SI2019-008

Vedrørende 8DB 355 013-651 (T1736) → 8DB 355 025-381 (T2638) / 8DB 355 025-391 (T2639)

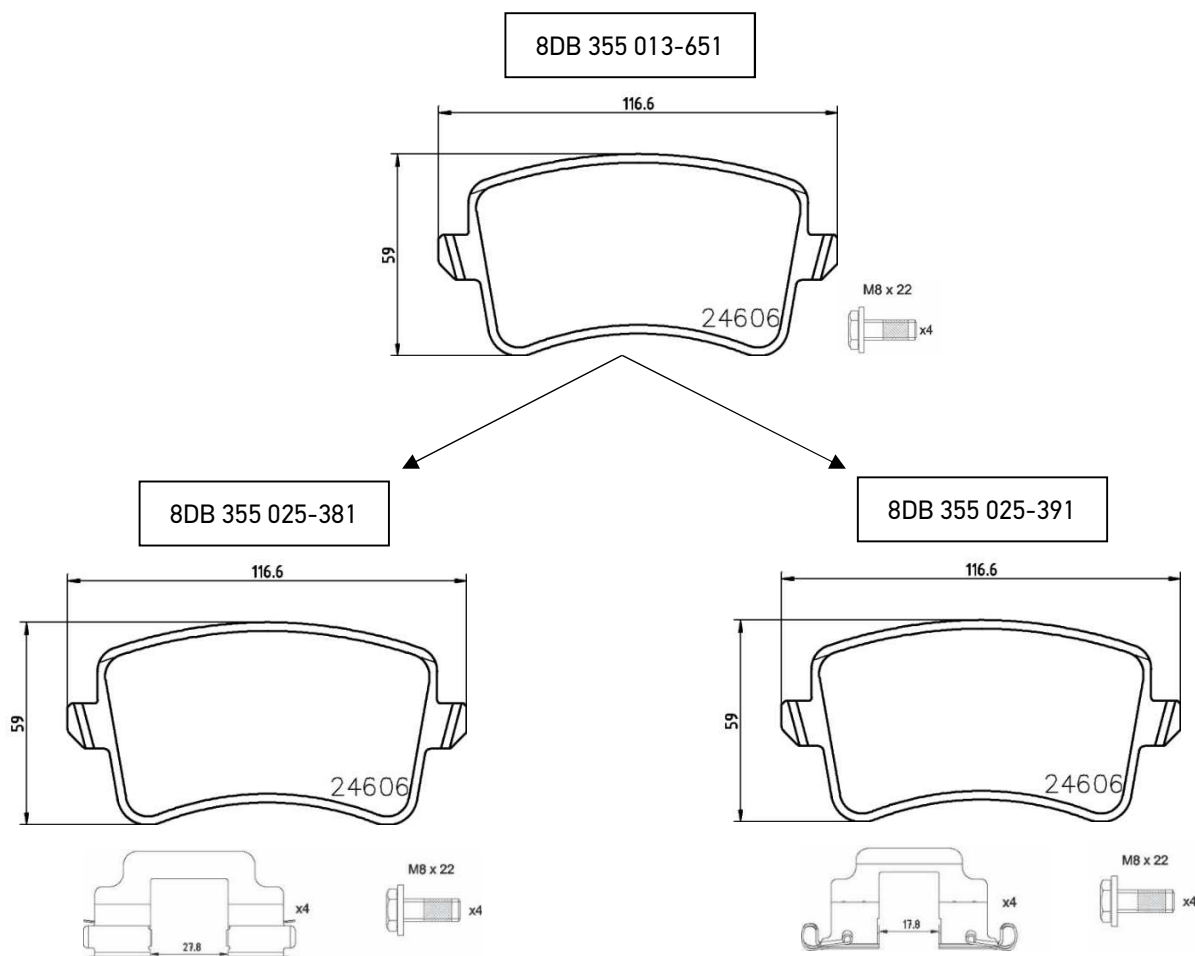
For at optimere produktspecifikationen for bremsekloddssæt 8DB 355 013-651 og for at betone OE-egenskaberne er det besluttet at tilføje monteringsæt til sættet.

Afhængigt af bilens specifikation kræves der et af to monteringsæt. For at opfylde kravene bliver 8DB 355 013-651 opdelt i to forskellige reservedelsnumre, så kunderne let kan vælge det rette reservedelsnummer til det aktuelle behov.

8DB 355 013-651 erstattes af 8DB 355 025-381 (inkl. glideshims med ca. 28 mm åbning) og

8DB 355 025-391 (inkl. glideshims med ca. 18 mm åbning). Se forskellene på illustrationerne herunder.
